MEYLE-HD: lepsze niż oryginał.

**Zoptymalizowany profil tulei wewnętrznej****Część oryginalna**

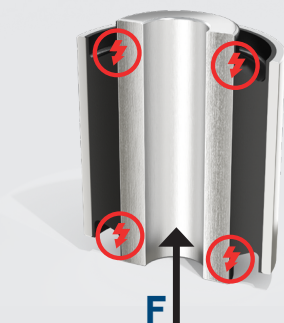
**Problema**

- Odspojenie gumy od metalu na wewnętrznej tuneli spowodowane gwałtownymi naprężeniami

- Krótszy czas eksploatacji i szybsze zużycie
- Osłabienie bezpieczeństwa jazdy

- Zoptymalizowany profil tulei wewnętrznej wytrzymuje działanie większych sił ze względu na mocniejsze spojenie gumy z metalem

- Znacznie dłuższy czas eksploatacji
- Dłuższe utrzymywanie bezpieczeństwa jazdy
- 4 lata gwarancji
